改善箇所説明図

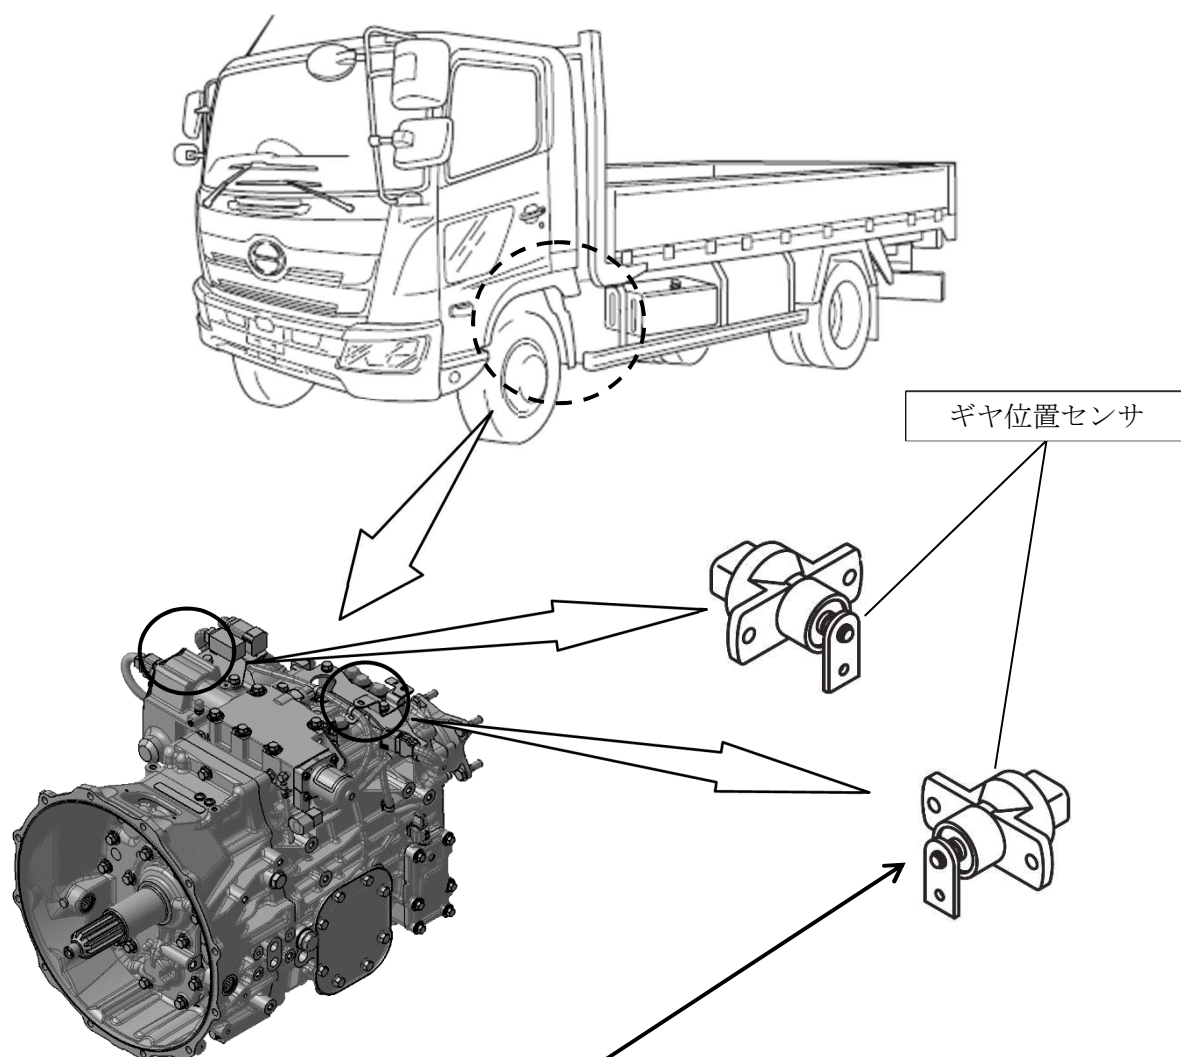
基準不適合発生箇所

中型トラック及びバスの機械式自動変速機において、ギヤ位置センサ用プログラム書き込み設備の設定が不適切なため、ギヤ位置センサに温度補正値が書き込まれていないものがある。そのため、登坂路走行等を行い当該センサが高温になると正しく出力できなくなり、警告灯が点灯するとともに変速できなくなるおそれがある。

改善の内容：

全車両、当該センサを良品と交換する。

識別：改善済車両にはネームプレートに黄色ペイントを塗布する。
